## Réponses aux demandes de clarification

### **RFP23-5422 – Réseau de suivi des eaux souterraines de l'île de Tahiti**

**Date :** 28 juin 2023

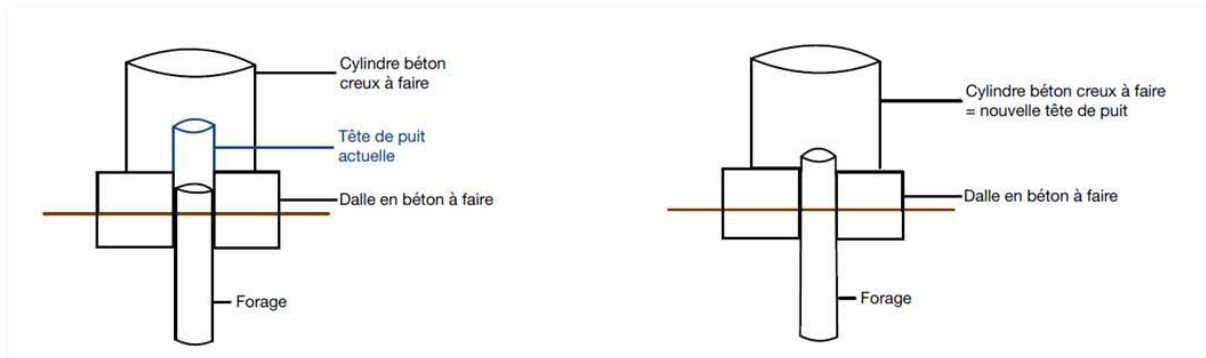
**Question :** Concernant les travaux d'aménagement et/ou de nettoyage des puits (voir tableau récapitulatif), et plus particulièrement la section sur la protection des têtes de puits.

Dans le cas où l'ensemble des équipements seraient placés dans le coffret électrique (centrale d'acquisition et de télécommunications, systèmes d'alimentations). Mise à part la sonde qui serait placée dans le puit, il n'y aurait donc pas d'équipement dans le cylindre béton creux.

La pose de la dalle en béton et du cylindre permettrait-elle de remplacer la tête de puit à elle seule ? Ou souhaitez-vous que l'on remplace aussi le tube en métal de la tête de puit ? (voir exemple en schéma ci-dessous)

**Réponse :** Le tableau de l'article 3.5 du cahier des charges technique liste les travaux préalables à effectuer au droit de chaque site, y compris les sites pour lesquels la reprise de la tête de puits est nécessaire.
